HJERKINN SKYTEFELT – OPPSUMMERING AV HØRING

Hjerkinnskytefelt

Oppsummering av høring

Tilrådingar

Fremtidig vern etter naturvernloven - Hjerkinn skytefelt

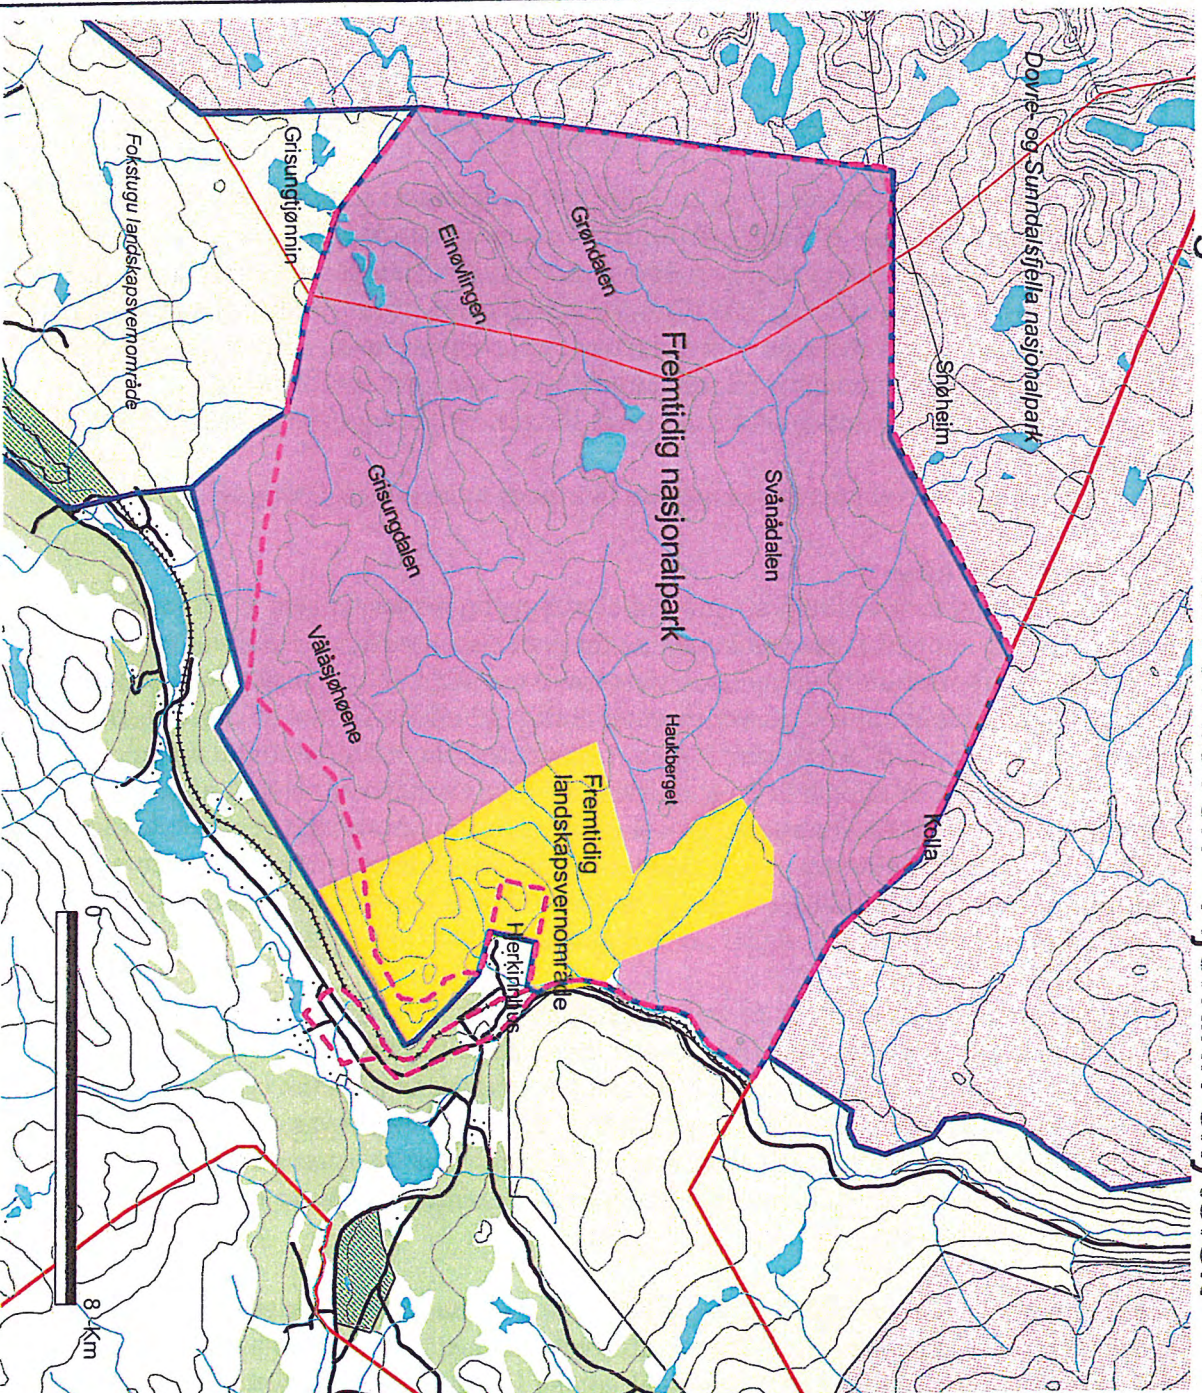
Folkeaksjon Redd Dovrefjell mener at hele skytefeltarealet burde innlemmes i Dovrefjell-Sunnalsfjella nasjonalpark.

Lesja kommune har ingen merknader til at Grøndøl blir innlemmet i nasjonalparken. Friluftslivets fellesorganisasjon (FRIFO), Friluftsrådene landsforbund, Norges naturvernforbund, Fylkesmannen i Møre og Romsdal, Samarbeidsrådet for biologisk mangfold (Sabima), Norges jeger- og fiskerforbund og Fylkesmannen i Hedmark støtter de visjonene til vern etter naturvernloven som lå i naturrestaureringsplanen. Kommunedelplanen har som forslag at området går over fra Spesialområde Forsvar til et LNF område i kommuneplanens arealdel. Deretter skulle det tas stilling til hvilke områder som skulle vernes etter naturvernloven.

Et endelig verneforslag skal utarbeides når tilbakeføringen og restaureringen av naturen i Hjerkinns skytefelt er ferdig. I høringsdokumentet for naturrestaurering av Hjerkinns skytefelt er det vist en skisse for framtidig vern etter naturvernloven. Det blir nivået på oppryddingen som vil være avgjørende for hva slags vern som er mulig i området. Nivået på tilbakeføringen vil få betydning for om området kan vernes som nasjonalpark, landskapsvernområde eller bli en del av et LNF område etter plan og bygningsloven. Fylkesmannen har lagt til grunn at de områder som kan tilbakeføres til nasjonalpark skal framstå som urørte uten veger og større tekniske anlegg, mens verneformen landskapsvernområde kan brukes i de områdene hvor tilbakeføringen ikke blir helt fullstendig. Nærområdet til Hjerkinns hus skal utvikles videre med sikte på annen næringsvirksomhet, og på den bakgrunn bli et LNF-område.

Dersom naturrestaureringen blir som foreslått i dette dokumentet kan 155 000 dekar av skytefeltarealet bli innlemmet i nasjonalparken, mens et landskapsvernområde på 20 000 dekar blir opprettet fra Hjerkinns inn mot Storranden. Foreliggende plan viser hvilke krav som skal stilles til tilbakeføringen, og denne skal legges til grunn for forsvarets avvikling av anlegg m.m. Mulighetene for å utvide eksisterende verneområder og opprette nye oppfyller Stortingets krav om at områdene i Hjerkinns skytefelt skal kunne innlemmes i eksisterende verneområder på Dovrefjell.

Tilbakeføringen skal ta utgangspunkt i at hele Hjerkinnskytefelt, med unntak av nærområdene til Hjerkinnskytehus, vil få vernestatus etter naturvernloven. Den konkrete grensetrekkingen mellom utvidelsen av Dovrefjell-Sunndalsfjella nasjonalpark og et landskapsvernområde fram mot Hjerkinnskytehus må vurderes når restaureringen er gjennomført.

Framdriftsplan for tilbakeføring - Hjerkinnskyltefelt

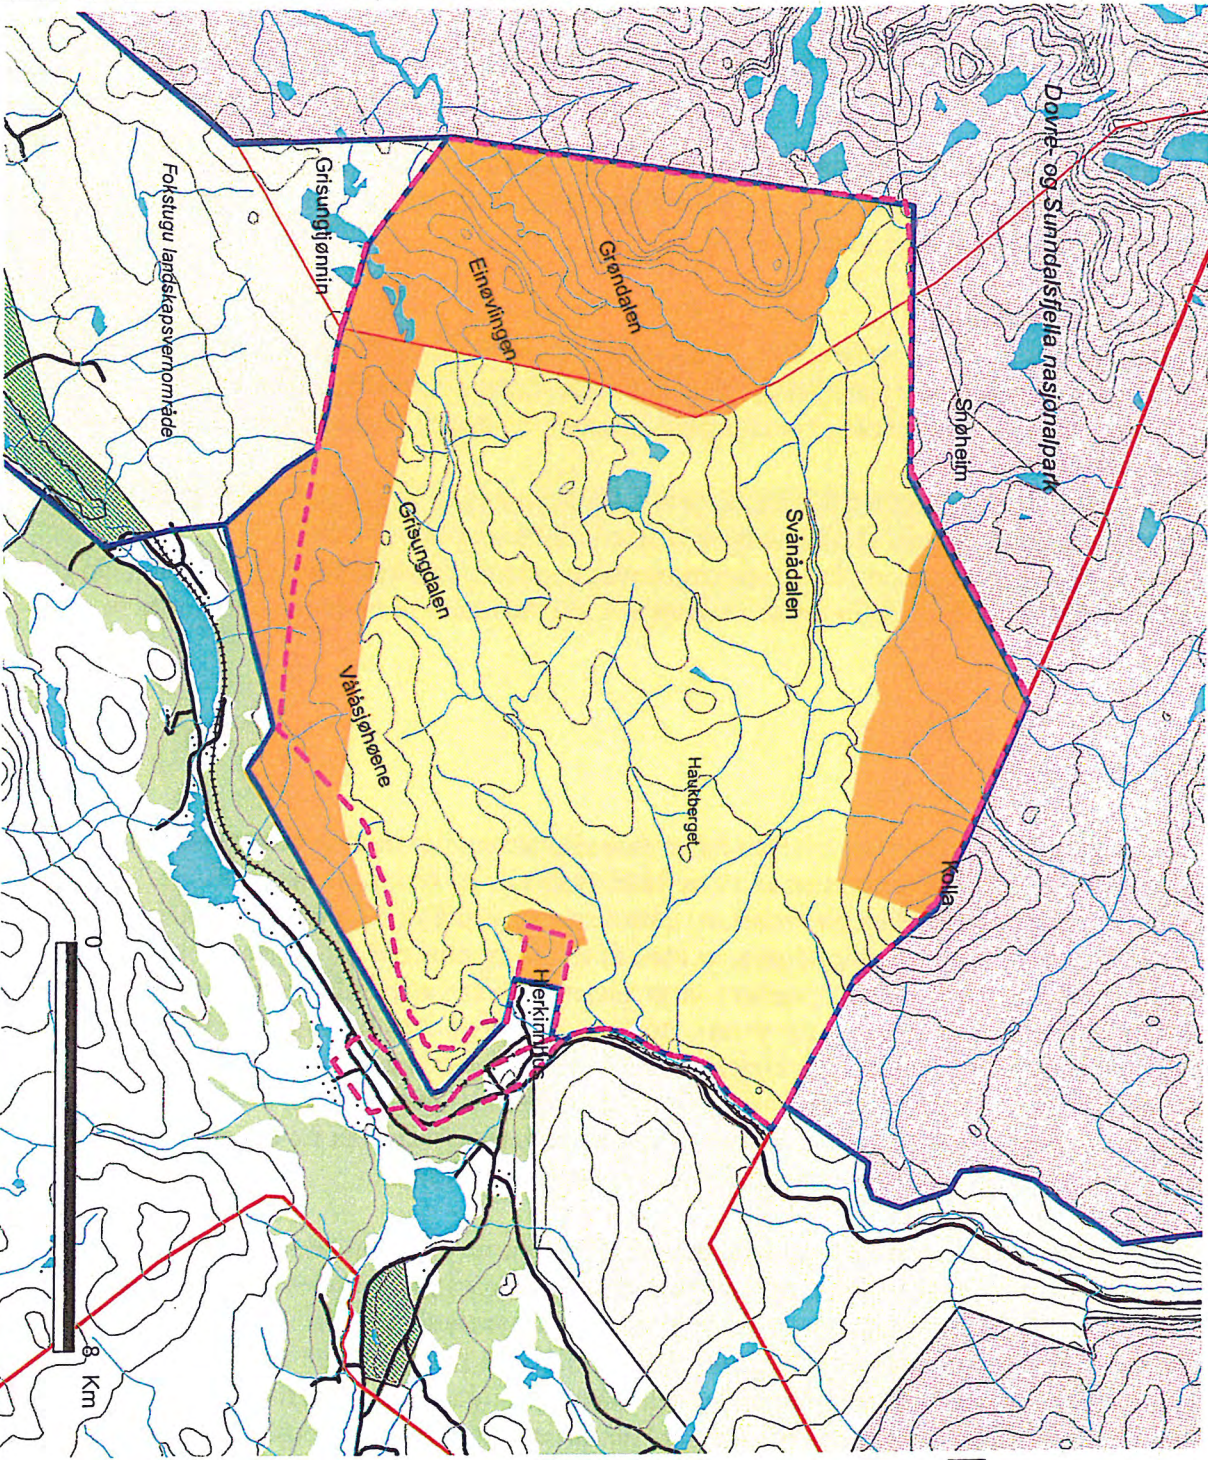
I høringen er det ikke kommet innspill ut over kommunedelplanen og naturrestaureringsplanen når det gjelder prioriterte områder og framdrift. Disse planene er stort sett i samsvar med hverandre med unntak av de områdene der det er uenighet om hvilke anlegg som skal fjernes. Dette gjelder blant annet Snøheimvegen og store ringvei fra Hjerkinntil Grisungvatna.

1. Snøheimvegen fra Stridåbrua til nasjonalparkgrensa
2. Grøndalen
3. Området rundt Terminalhytta på Tverrfjellet
4. Øvrige deler av Ringvegen (ekskl. Snøheimvegen fra Hjerkinntil Stridåbrua)
5. Haukberget
6. Øvrige områder

Det er viktig at arbeidet med å tilbakeføre skytefeltet starter så raskt som det er praktisk mulig i forhold til den øvrige militære aktiviteten. Tilbakeføringen bør starte opp i 2005 og være ferdig innen 2025. Områdene i Grøndalen, ved Kolla og rundt Terminalhytta bør være ferdig ryddet og tilbakeført innen 2010. Dette er skissert på kartet som viser framdriftsplanen for tilbakeføringen.
